CCR-VIA -- COMITATO DI COORDINAMENTO REGIONALE PER LA VALUTAZIONE D'IMPATTO AMBIENTALE

Giudizio n° 4044 Del 19/10/2023
Prot. n° 23/400848 Del 02/10/2023

Ditta Proponente: PAVIMENTAL S.P.A. (ORA AMPLIA S.P.A.)

Oggetto: Impianto di recupero di rifiuti non pericolosi contrada Tamarete

Figura 3: Ubicazione del ricettore più vicino all'impianto

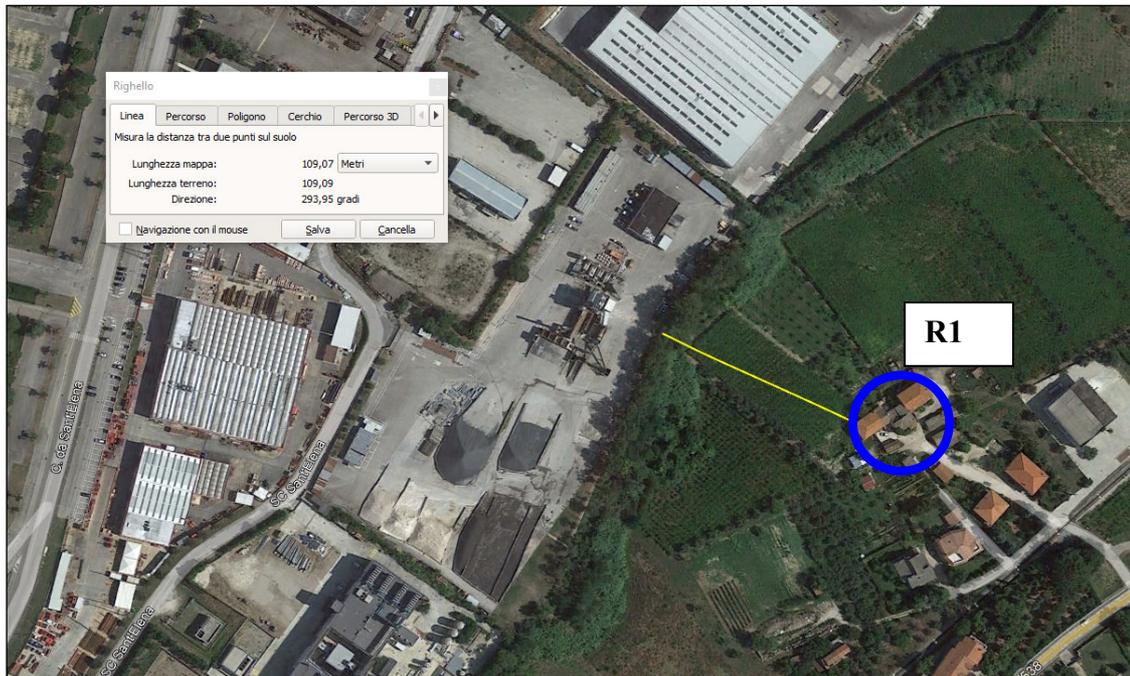
Preso atto che il primo recettore abitativo è posto a circa 100 metri dallo stabilimento;

- 1. valutare la possibilità di modificare il lay-out impiantistico proposto al fine di allontanare quanto più possibile, dai recettori abitativi più prossimi allo stabilimento, le fonti di emissione odorigene, in particolare i punti di emissione E1 e quelli delle cisterne di bitume ED3;**
- 2. individuare fonti di approvvigionamento alternativo dell'acqua di processo e nebulizzazione;**
- 3. adeguare il PMA ai dettami della parte III del D.Lgs. 152/06 e ss.mm.ii. in relazione alla durata di campionamento delle acque di scarico.**
